Van: [REDACTED]@oddevallei.nl>
Verzonden: woensdag 24 mei 2023 11:39
Aan: [REDACTED]@kpnmail.nl'
CC: [REDACTED] | Taats Architecten & Bouwkundigen'
Onderwerp: Verlenging beslistermijn aanvraag omgevingsvergunning voor het bouwen van een woning aan de Prinsenhof kavel 4 te Voorthuizen - 2023W0735
Bijlagen: 2023W0735-20230524-BRF_VERL.pdf

Vandaag heb ik advies ontvangen van onze ecologe op het aangepaste rapport. De stikstofdepositieberekeningen zijn niet akkoord bevonden. Als u inhoudelijke vragen heeft over onderstaande opmerkingen, kunt u contact opnemen met mevrouw [redacted] op telefoonnummer 06-[redacted].

Van: [REDACTED]
Verzonden: vrijdag 21 april 2023 09:59
Aan: [REDACTED] | BOXXIS Architecten'
Onderwerp: RE: Aeries opmerkingen - Nieuwbouw woning kavel 15 in het plan Prinsenbosch te Voorthuizen - 2022W3035

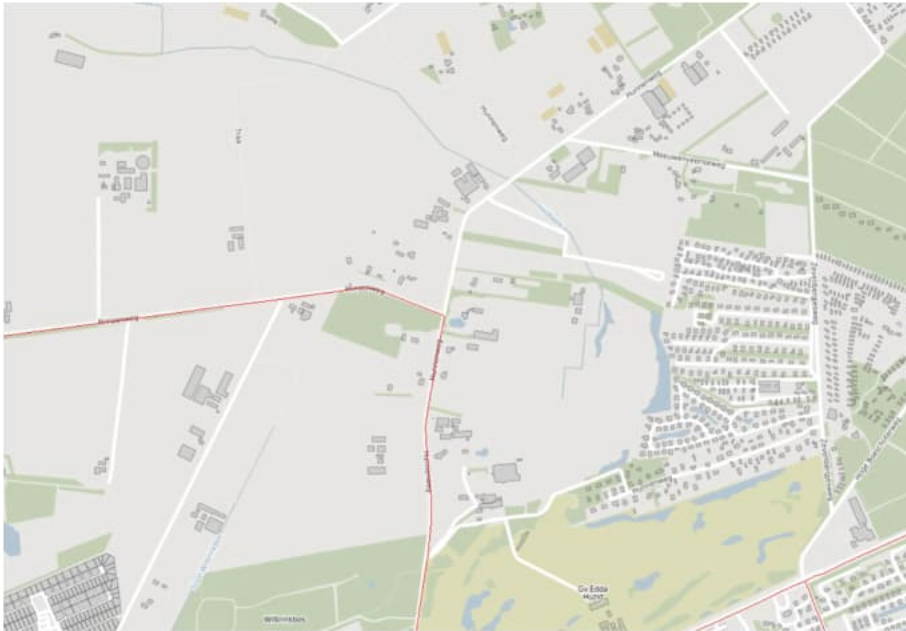
Uit de opmerking van de omgevingsdienst blijkt dat er twijfels zijn of er voldaan wordt aan de voorkeursgrenswaarde, maar uit de doorgestuurde tekst is het onduidelijk wat voor akoestisch onderzoek er nodig is.

Op basis van de bij ons bekende verkeersgegevens kan afgevraagd worden of er wel een onderzoek nodig is.

Dus de vraag is:

Is er een onderzoek in het kader van de Wet geluidhinder nodig of is de geluidbelasting van het wegverkeer alleen nodig i.v.m. een eventueel akoestisch onderzoek geluidwering gevels i.h.k.v. het Bouwbesluit?

Als de woning binnen het bestemmingsplan past (bouwvlak en regels) en het bestemmingsplan hoeft dus niet gewijzigd te worden, dan is een onderzoek Wgh niet nodig.

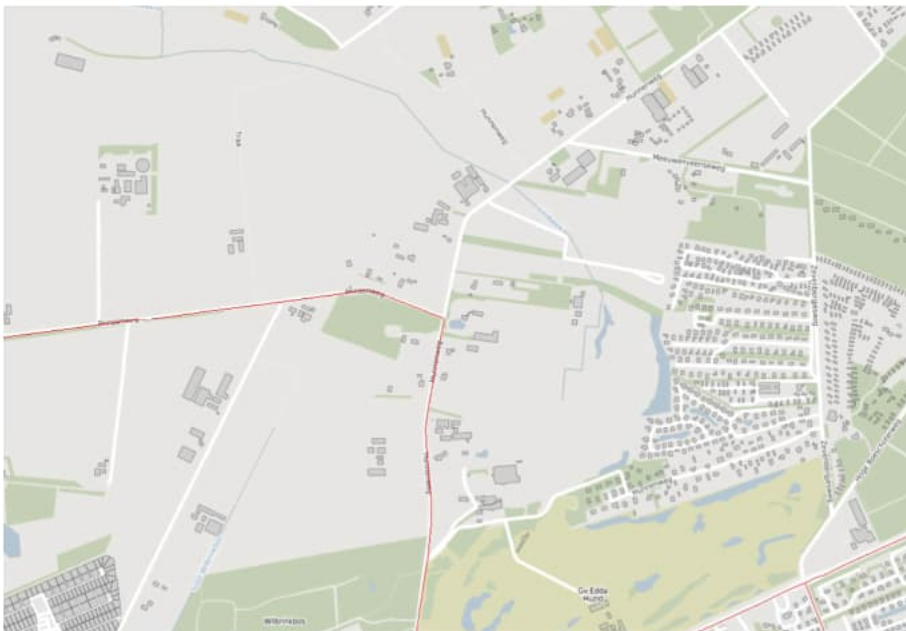
Uit de opmerking van de omgevingsdienst blijkt dat er twijfels zijn of er voldaan wordt aan de voorkeursgrenswaarde, maar uit de doorgestuurde tekst is het onduidelijk wat voor akoestisch onderzoek er nodig is.

Op basis van de bij ons bekende verkeersgegevens kan afgevraagd worden of er wel een onderzoek nodig is.

Dus de vraag is:

Is er een onderzoek in het kader van de Wet geluidhinder nodig of is de geluidbelasting van het wegverkeer alleen nodig i.v.m. een eventueel akoestisch onderzoek geluidwering gevels i.h.k.v. het Bouwbesluit?

Als de woning binnen het bestemmingsplan past (bouwvlak en regels) en het bestemmingsplan hoeft dus niet gewijzigd te worden, dan is een onderzoek Wgh niet nodig.

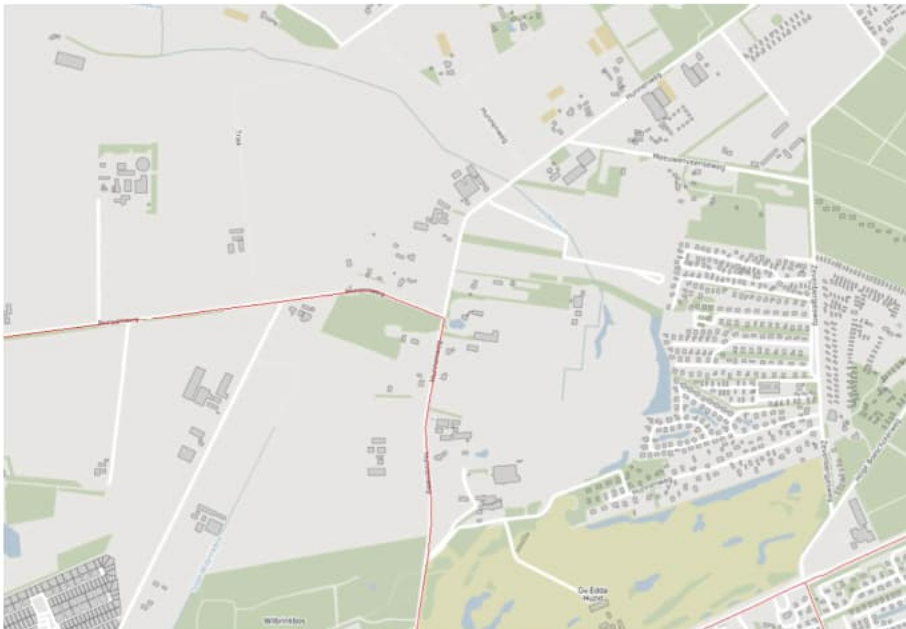
Uit de opmerking van de omgevingsdienst blijkt dat er twijfels zijn of er voldaan wordt aan de voorkeursgrenswaarde, maar uit de doorgestuurde tekst is het onduidelijk wat voor akoestisch onderzoek er nodig is.

Op basis van de bij ons bekende verkeersgegevens kan afgevraagd worden of er wel een onderzoek nodig is.

Dus de vraag is:

Is er een onderzoek in het kader van de Wet geluidhinder nodig of is de geluidbelasting van het wegverkeer alleen nodig i.v.m. een eventueel akoestisch onderzoek geluidwering gevels i.h.k.v. het Bouwbesluit?

Als de woning binnen het bestemmingsplan past (bouwvlak en regels) en het bestemmingsplan hoeft dus niet gewijzigd te worden, dan is een onderzoek Wgh niet nodig.
